最高投标限价编制说明

工程名称：西安市第七十一中学高中扩容操场提升改造工程

西安市第七十一中学高中扩容操场提升改造工程答疑

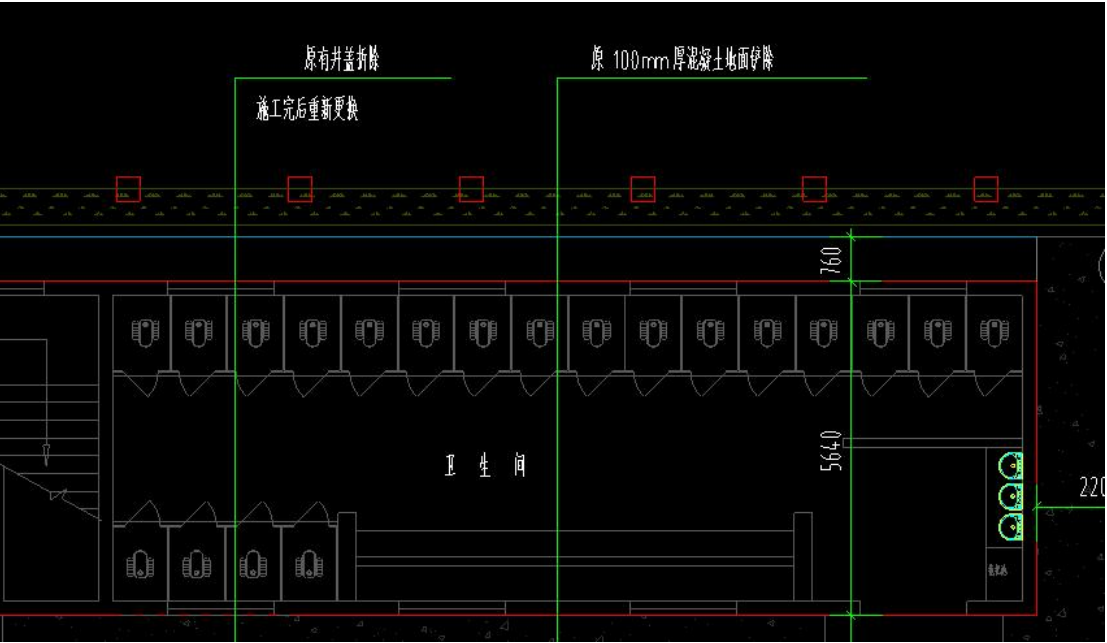
3. 如图，原混凝土地面拆除 100mm 厚，但此处新作地面 450mm 厚？请明确？

回复：拆除 100mm 厚混凝土面层及 300mm 厚原土层。
